**Forum mondial de l'harmonisation
des Règlements concernant les véhicules**

Groupe de travail du bruit

**Règlement No 51 (Émissions sonores des véhicules
des catégories M et N) – Extension****Proposition de série 03 d'amendements
au Règlement No 51****Communication du groupe de travail informel des Règlements ONU
Nos 51 et 59***

Le texte ci-après a été établi par le groupe de travail informel des Règlements ONU Nos 51 et 59 du GRB; il a pour objet d'actualiser et de modifier les Règlements Nos 51 et 59. Il est fondé sur le document E/ECE/324/Rev.1/Add.50/Rev.2. Les modifications proposées au texte actuel du Règlement sont indiquées en caractère gras pour le texte nouveau ou biffés pour les parties supprimées.

Figure 2
Point de référence

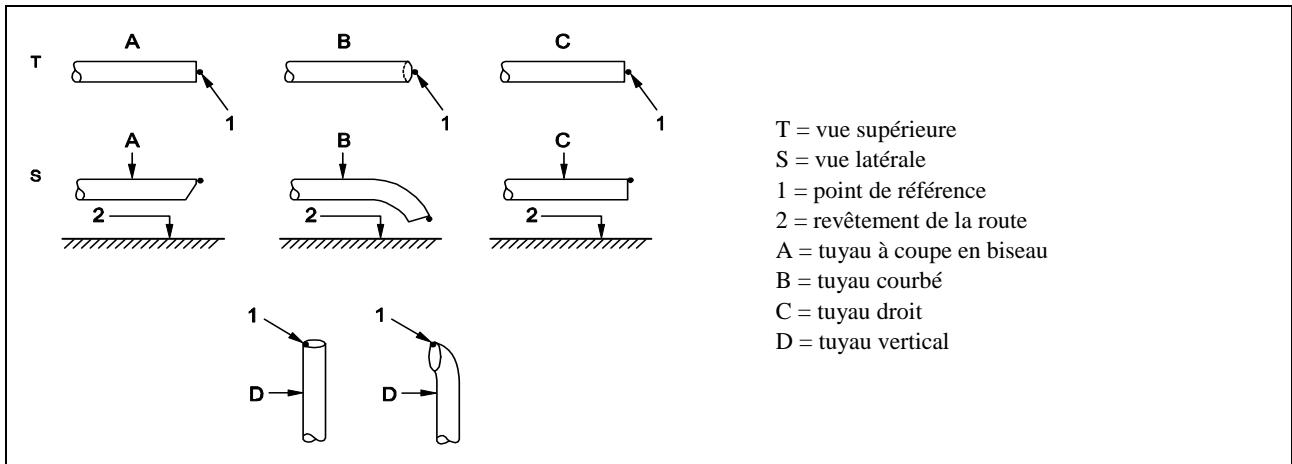
- 3.2.5.3 Mesure du bruit à proximité de l'échappement (**voir la figure 2 de l'appendice de l'annexe 3**)
- 3.2.5.3.1 ~~Orientation du microphone~~ **Positions du microphone**

- 3.2.5.3.1.1 Le microphone doit être placé à une distance de 0,5 m \pm 0,01 m du point de référence du tuyau d'échappement défini dans la **figure 2**, et former un angle de 45° (\pm 5°) avec l'axe de sortie des gaz à l'extrémité du tuyau. Il doit être placé à hauteur du point de référence, mais au moins à 0,2 m du sol. Son axe de référence doit être inscrit dans un plan parallèle au sol, en direction du point de référence situé sur la sortie d'échappement.

Figure 3a

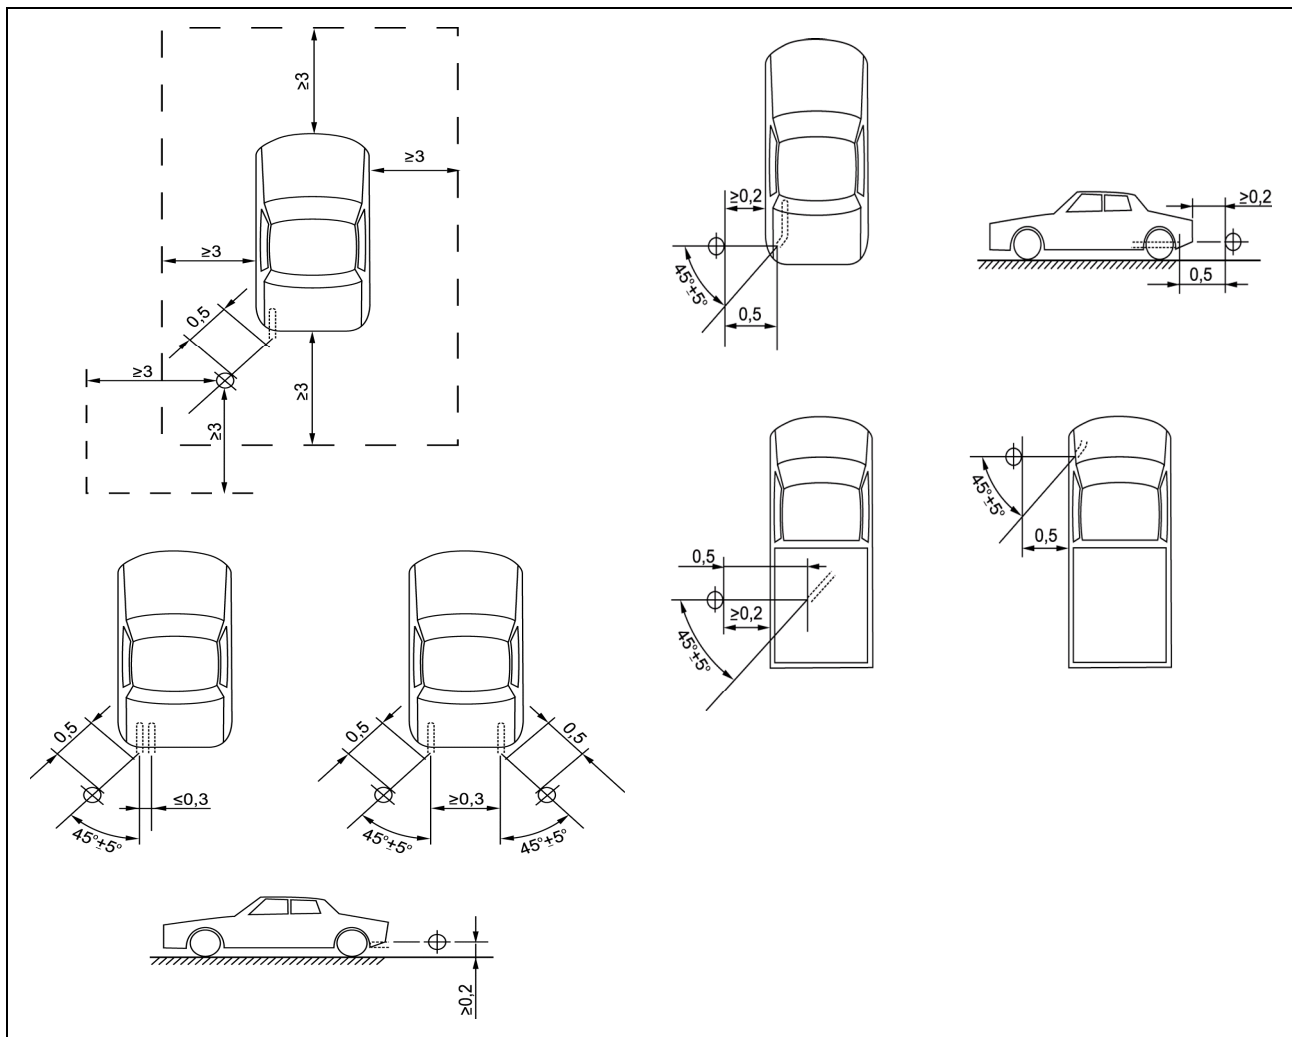
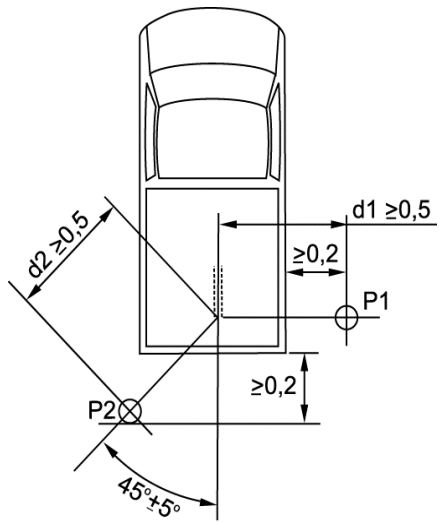
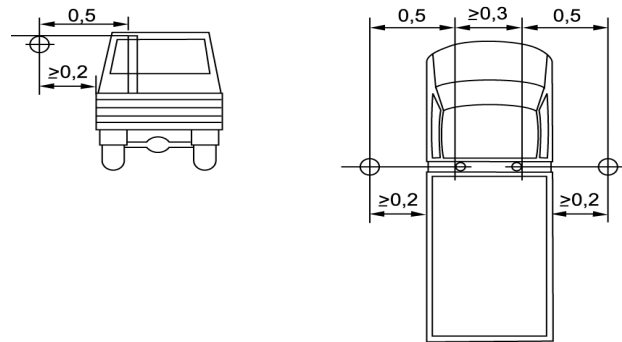
- 3.2.3 Nature du terrain d'essai – conditions ambiantes (voir **la figure 2 et les figures 3a à 3d de l'appendice de l'annexe 3**)
- 3.2.3.1 ~~Les mesures doivent être faites sur le véhicule à l'arrêt, dans une zone qui serait tout aussi propice à des mesures sur des véhicules en marche, c'est-à-dire correspondant aux dispositions prévues à l'annexe 8 du présent Règlement.~~

- Lorsque plusieurs positions sont possibles, comme indiqué à la figure 3c, on utilisera la position du microphone qui donne la plus faible valeur de d_1 ou d_2 . **Pour les sorties d'échappement situées sous la carrosserie, le microphone doit être placé à au moins 0,2 m de la partie du véhicule la plus proche, en un point le plus proche possible, mais il ne doit en aucun cas être situé à moins de 0,5 m, du point de référence du tuyau d'échappement, à une hauteur de 0,2 m au-dessus du sol, mais non dans l'axe de la sortie des gaz. Il est possible dans certains cas que les prescriptions concernant les angles énoncées au paragraphe 3.2.5.3.1.2 ne puissent pas être respectées.**
